改善箇所説明図

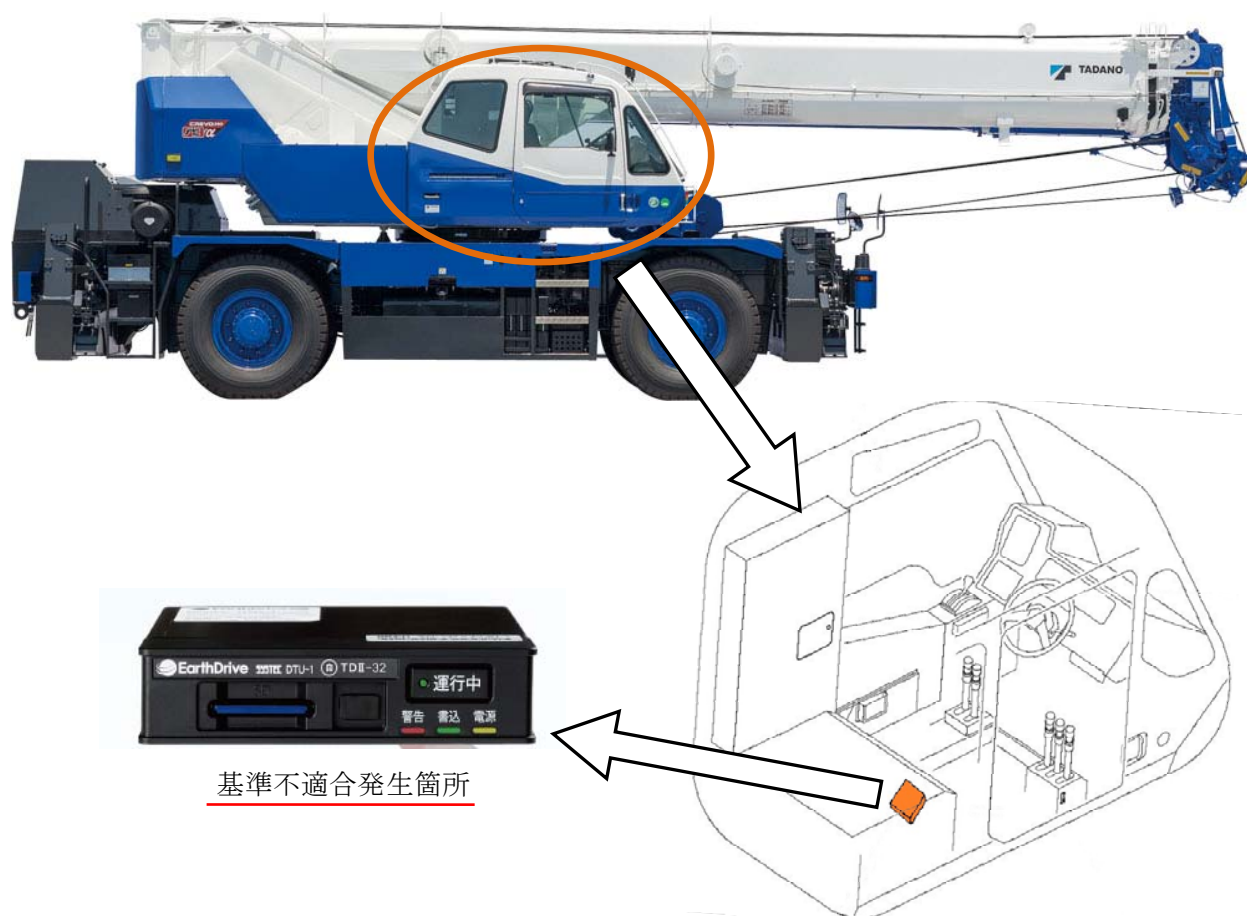
デジタル式運行記録計組み付け時の作業指示が不適切なため、初期設定をしていない。そのため、運行記録を記録することができない。

全車両、運行記録計の初期設定を行う。

識別：初期設定の登録記録をメンテナンスノート(点検記録簿)に記入する。
